INFORME DE VISITA TÉCNICA CONTROL Y SEGUIMIENTO AMBIENTAL RELLENO SANITARIO "EL INGA"

Secretaría de Ambiente

Fecha de visita técnica: 19 de mayo de 2020.

Bitácora de laboratorio EMGIRS

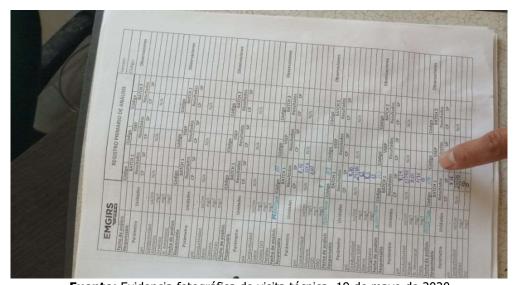
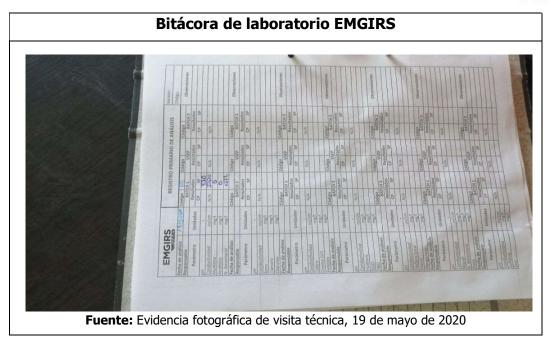
bitácora, llama la atención los valores del parámetro "Conductividad Eléctrica", los cuales arrojaban resultados de alrededor de 25.000 μ S/cm. Como referencia se tiene que los valores registrados por la Red Metropolitana de Monitoreo Recurso Hídrico del DMQ para este parámetro "Conductividad Eléctrica", en los ríos del Distrito Metropolitano de Quito que se consideran altamente contaminados son: río Guayllabamba (223 μ S/cm), río Monjas (686 μ S/cm), río Machangara (476 μ S/cm) y río San Pedro (517 μ S/cm). Fuente: (Secretaría de Ambiente, 2019)

No se puede verificar los valores de los demás parámetros como DBO₅, DQO, metales pesados, fenoles, sustancias tensoactivas, etc., ya que no se evidencia registros de los análisis realizados por el Laboratorio de EMGIRS EP.

- La empresa EMGIRS EP debe contar con todos los reactivos e insumos de laboratorio suficientes para realizar los análisis de las muestras del líquido de descarga, a fin de contar con un respaldo confiable de resultados de los monitores internos.

- La empresa EMGIRS EP., deberá realizar monitoreos permanentes de todos los parámetros establecidos en la tabla No. 9 del Acuerdo Ministerial 097-A del Ministerio de Ambiente con un laboratorio acreditado SAE, con el fin de validar los datos obtenidos en su laboratorio, además, de certificar que se encuentran en cumplimiento de la normativa ambiental vigente y obligaciones de su permiso ambiental administrativo.
